Oggetto: [ID:8744] Procedura di valutazione di impatto ambientale ai sensi dell'art.23 del D.Lgs 152/2006 relativa al progetto per la realizzazione ed esercizio di un Impianto fotovoltaico denominato “EG Dolomiti – Filo D’Argenta” da realizzarsi in comune di Argenta (FE) di potenza nominale 38,5 MWp collegato alla RTN

RICHIEDENTE: EG Dolomiti S.r.l

CONTRODEDUZIONI ALLE OSSERVAZIONI PRESENTATE DAL PUBBLICO AI SENSI DELL'ART. 24, COMMA 3, DEL D.LGS. 152/2006

Titolo Elaborato
PLANIMETRIA ACCESSI, VIABILITÀ, ILLUMINAZIONE/VIDEOSORVEGLIANZA
RECINZIONE E MITIGAZIONE AROBOREA (SCALA 1:5000)

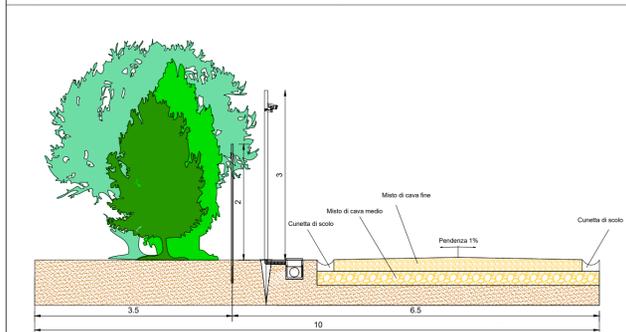
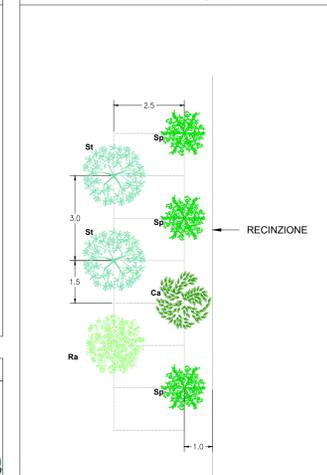
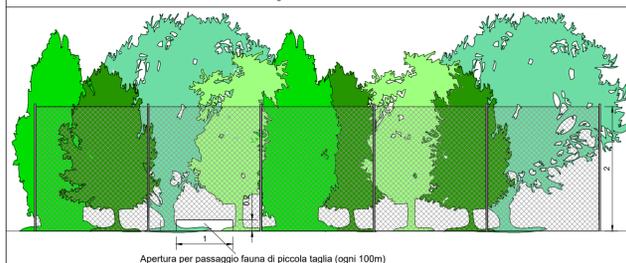
V. MITIGAZIONI

In risposta a questo punto si trasmette la tavola revisionata con l’inserimento del sesto di impianto:

“PD_TAV 12_Rev1_Planimetria accessi-viabilità-videosorveglianza-mitigazione”

Confermiamo che tali variazioni superano e sostituiscono l'elaborato denominato "DOC_REL_02", ancora presente sul sito del Ministero, che contempla solo essenze di leccio e ligustro.
